Mission régionale d'autorité environnementale

**Avis délibéré de la mission régionale  
d'autorité environnementale  
Hauts-de-France  
Avis de cadrage préalable  
pour le projet de décarbonation du territoire industrialo-portuaire  
de Dunkerque par la création d'un réseau de canalisations de  
transport de CO<sub>2</sub> sur le territoire de la communauté urbaine de  
Dunkerque (59) et en mer reliant la France et la Norvège**

n°MRAe Cadrage-  
HDF-2026-1

*Périmètre de projet proposé par la maîtrise d'ouvrage (rapport de cadrage – page 17)*

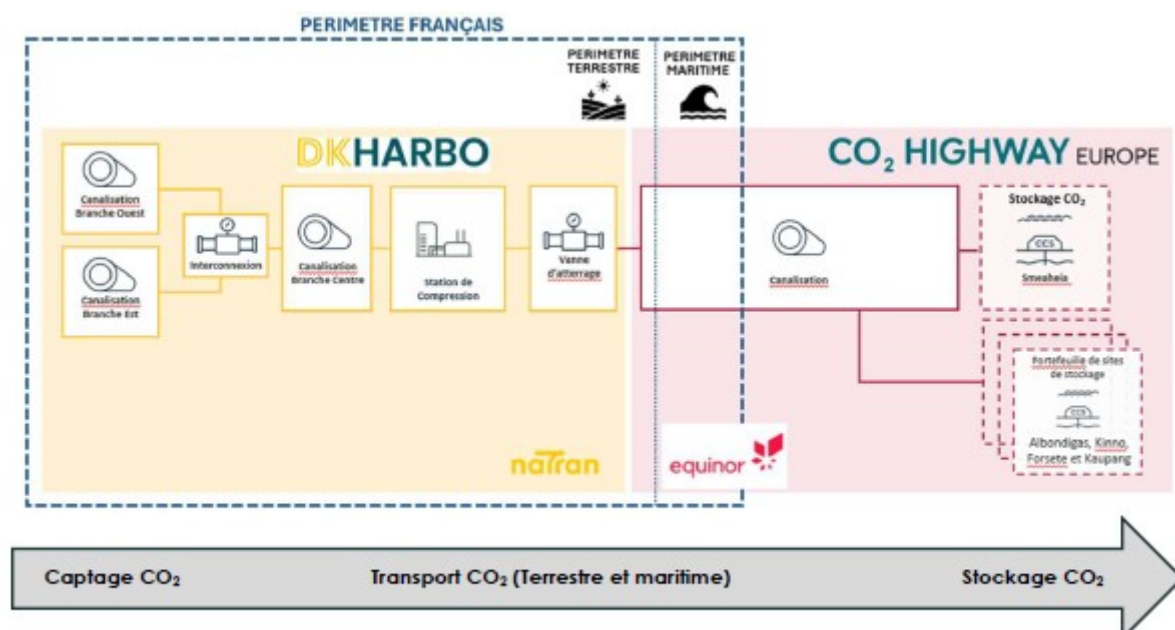
Les premiers échanges avec les services de l'État ont conclu, au titre de la notion de projet, à la nécessité d'une étude d'impact globale pour les deux composantes.

Considérant les enjeux du planning projetés par les maîtres d'ouvrage, l'analyse présentée dans le rapport de cadrage préalable conclut à la nécessité de réaliser une étude d'impact sur le périmètre de chaque composante et à la nécessité d'une étude d'impact globale.

- d'une première « étude d'impact globale » dans le cadre du DACE de la société Equinor ;
- de l'étude d'impact actualisée dans le cadre du DACE de la société NaTran, incluant les informations supplémentaires issues des études projetées par NaTran et qui répondrait également aux recommandations de l'autorité environnementale issues du premier avis.

- Pourriez-vous nous éclairer sur le format de l'étude d'impact globale et sur les actualisations ?  
- Au regard des éléments descriptifs précédemment évoqués et des contraintes de planification des deux maîtrises d'ouvrage, cette stratégie vous paraît-elle correspondre aux attendus du Code de l'environnement quant à l'application de la notion de projet ?

L'évaluation environnementale doit être réalisée à l'échelle du projet au sens de l'article L. 122-1 du Code de l'environnement. La question posée sur le format de l'étude d'impact soulève donc en premier lieu la question de la définition du périmètre du projet.

Au regard de ces deux approches, du point de vue de l'autorité environnementale, l'ensemble des composantes de la démarche présentée par Equinor et NaTran concourt à un objectif unique qui est de permettre la capture du CO<sub>2</sub> de plusieurs sites industriels, le transport de ce CO<sub>2</sub> par canalisations terrestres puis maritimes et son stockage dans un ou plusieurs sites appropriés.

Par rapport au faisceau d'indices proposé par le guide du CGDD de 2017, il apparaît notamment que les différentes composantes du projet sont reliées entre elles par les canalisations de transport de gaz terrestres et maritimes et qu'elles seront réalisées à un même horizon de temps.

Concernant le réseau terrestre de canalisations, il convient, du point de vue de l'autorité environnementale, de prendre en compte les branches ouest, est et centrale prévues dans un premier temps<sup>10</sup>, ainsi que leurs équipements (station de compression, postes d'interconnexion, etc.).

Par extension, et considérant « les opérations ou travaux nécessaires à sa réalisation », l'autorité environnementale considère que les installations de captage et d'injection du CO<sub>2</sub> des premiers industriels identifiés, constituent des travaux qui sont indissociables des travaux de construction des canalisations de transport du CO<sub>2</sub>. Ces installations sont nécessaires pour la réalisation des objectifs du projet et, inversement, elles ne peuvent fonctionner en l'absence du réseau de canalisations<sup>11</sup>. La localisation des différents industriels identifiés et de leurs futurs postes d'injections servant de point d'entrée des canalisations conditionne la localisation et les caractéristiques des canalisations, notamment pour le réseau terrestre et le caroduc jusqu'à sa jonction, et constitue des éléments clés pour la détermination des impacts du projet sur l'environnement et en particulier pour les émissions de gaz à effet de serre.

Concernant la canalisation maritime, le projet prévoit deux branches partant respectivement de Dunkerque et de Zeebrugge en Belgique, se rejoignant dans les eaux néerlandaises. Il est au minimum nécessaire d'intégrer dans le périmètre du projet la canalisation allant de Dunkerque jusqu'à la jonction avec la branche allant vers Zeebrugge et la canalisation allant de cette jonction jusqu'en Norvège qui sont nécessaires pour la réalisation des objectifs du projet. Concernant la section allant de Zeebrugge jusque dans les eaux néerlandaises et les éléments associés (station de compression, réseau terrestre en Belgique, etc.), les éléments disponibles dans le dossier ne permettent pas à l'autorité environnementale de se prononcer de façon définitive<sup>12</sup>. Au vu de la description du projet, il semble qu'il faille également intégrer ces éléments dans le périmètre du projet. Si les porteurs de projet ne retenaient pas cette option, il conviendra alors de justifier ce choix dans le cadre de l'étude d'impact (en fonction des caractéristiques techniques, de la temporalité du projet, etc.).

Les installations de captage et d'injection du CO<sub>2</sub> doivent être intégrées dans le périmètre du projet et doivent à ce titre être présentées et leurs incidences analysées.

En conclusion, il convient du point de vue de l'autorité environnementale de considérer pour l'évaluation environnementale un périmètre large de projet incluant l'ensemble des opérations nécessaires à la capture et à la séquestration du CO<sub>2</sub>. Le périmètre du projet doit inclure l'ensemble des composantes de la démarche de décarbonation envisagées à ce stade qui ne peuvent être dissociées, à savoir :

- les installations de captage et d'injection du CO<sub>2</sub> des premiers sites industriels partenaires ;
- le réseau de canalisations créant l'ensemble du carבודuc incluant :
  - le réseau terrestre (canalisations et équipements associés) jusqu'à la sortie de la station de compression dans la valve d'atterrissage, objet du projet DKharbo ;

- au minimum la canalisation maritime partant de la valve d’atterrage à Dunkerque jusqu’à la jonction dans les eaux néerlandaises, puis la canalisation des eaux néerlandaises jusqu’à sa sortie en Norvège, objet du projet CO<sub>2</sub> Highway Europe ;
- *a priori* également la section allant de Zeebrugge jusque dans les eaux néerlandaises et les éléments associés (station de compression, réseau terrestre en Belgique, etc.) ;
- les installations de séquestration du CO<sub>2</sub> sur le site de stockage de Smeaheia.
